**DETERMINAZIONE DIRIGENZIALE N. 2023-118.0.0.-106**

**Determinazione di conclusione positiva del procedimento.**

OGGETTO: GCS003007 - GNO003823  
Demolizione e ricostruzione di passerella  
pedonale sul torrente Sturla, sita in via  
del Borgo, Genova  
CDS 23/2022  
Trasmissione determinazione di  
assenso

**Assenso con valore di Autorizzazione idraulica ai sensi dell'art. 93, R.D. 523/1904 per realizzazione di un ponte in attraversamento del T.Sturla (GNO003823)**

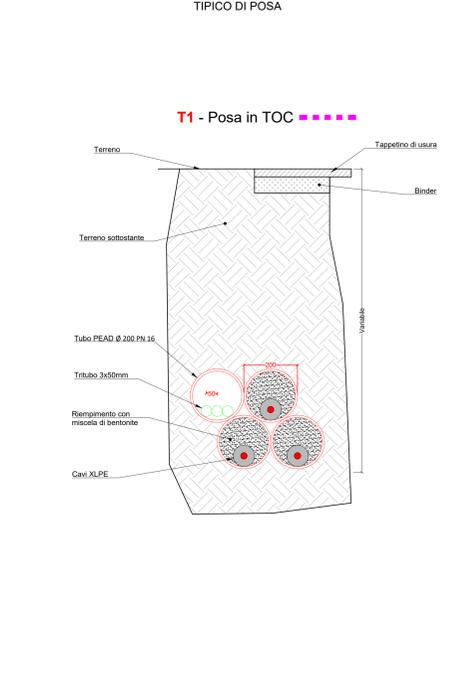
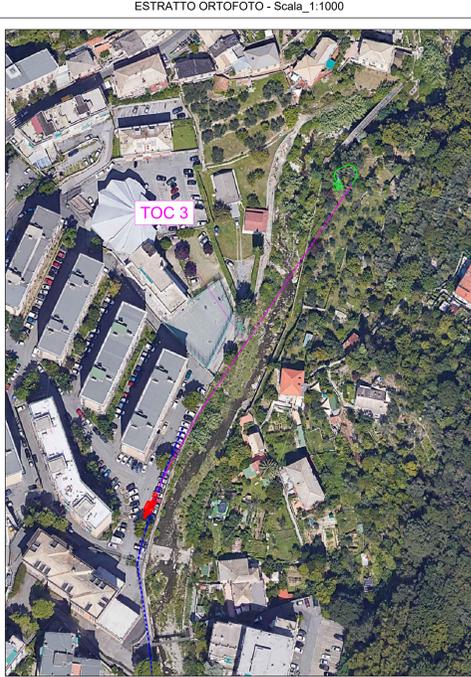
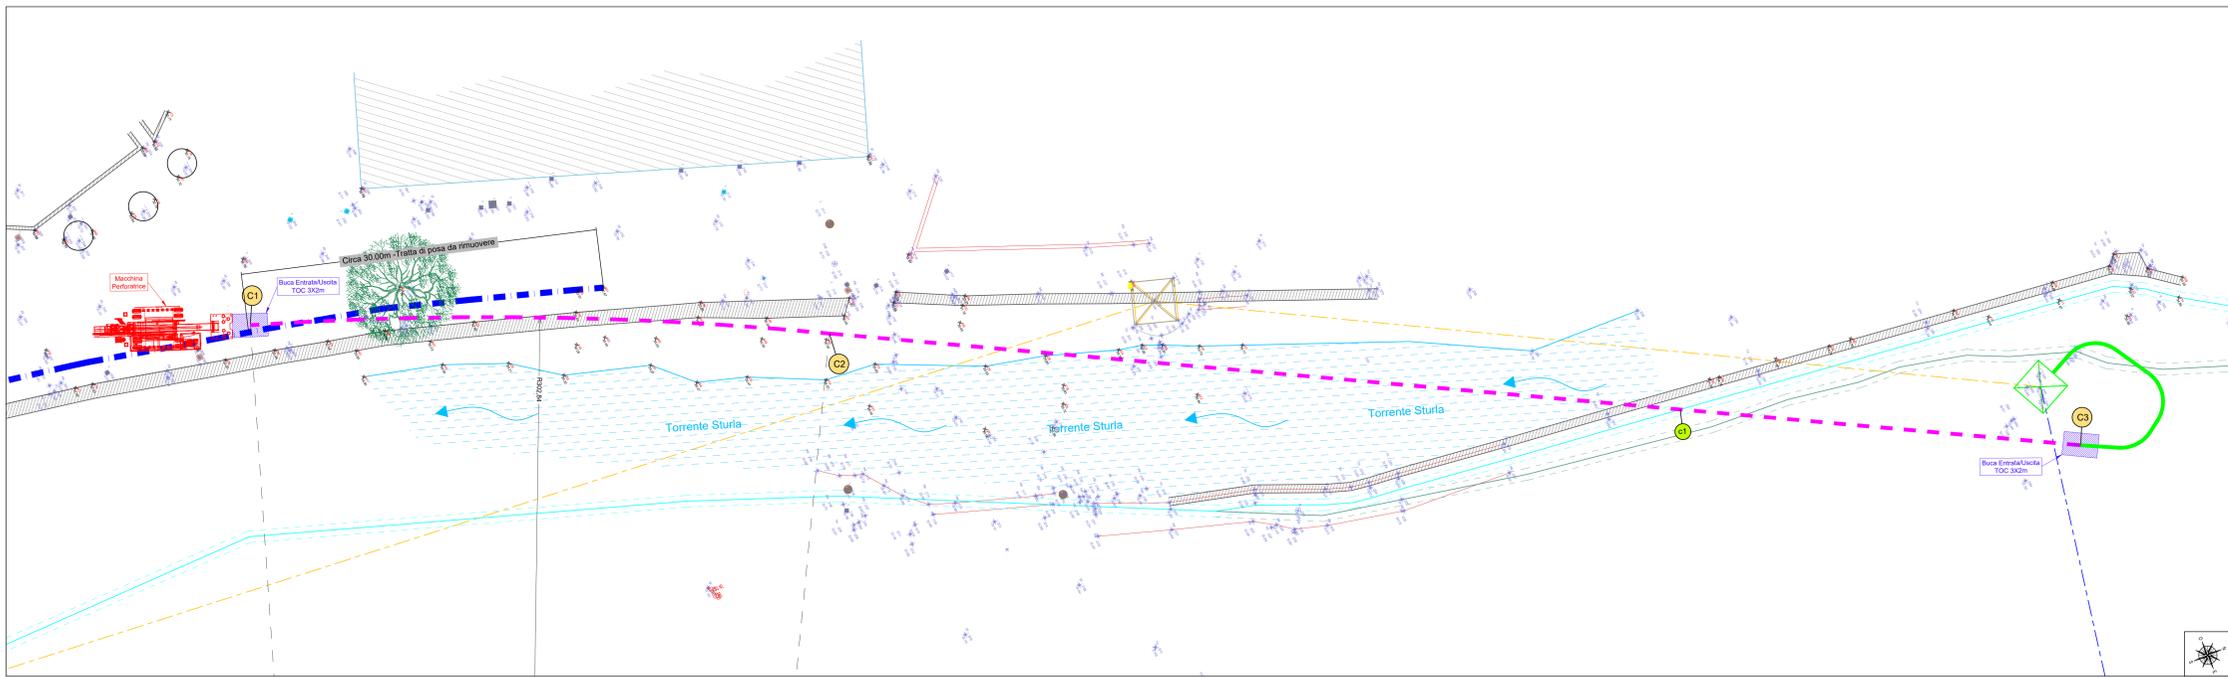
In merito alle simulazioni della TOC 3 per il superamento del **Torrente Sturla** con immersione su Via E. Torricelli e emersione vicino al Sostegno 31, vista la natura del terreno e considerando i carotaggi eseguiti in sito dovrà essere utilizzato per l'esecuzione il motore a fanghi. Tale tecnica prevede delle percentuali di spinta e rotazione ridotte specie nei tratti dove il raggio è combinato (sia planimetrico che altimetrico). Dai rilievi topografici eseguiti abbiamo elaborato il profilo del terreno con il conseguente Progetto TOC. E' stato riportato in mappa la posizione rilevata da COGET tramite cerca servizi del tubo dell'acquedotto DN1000 il quale si discosta notevolmente dall'area della Buca Giunti, rispetto a quello riportato in progetto, il quale comunque viene considerato nella simulazione per una maggiore certezza.
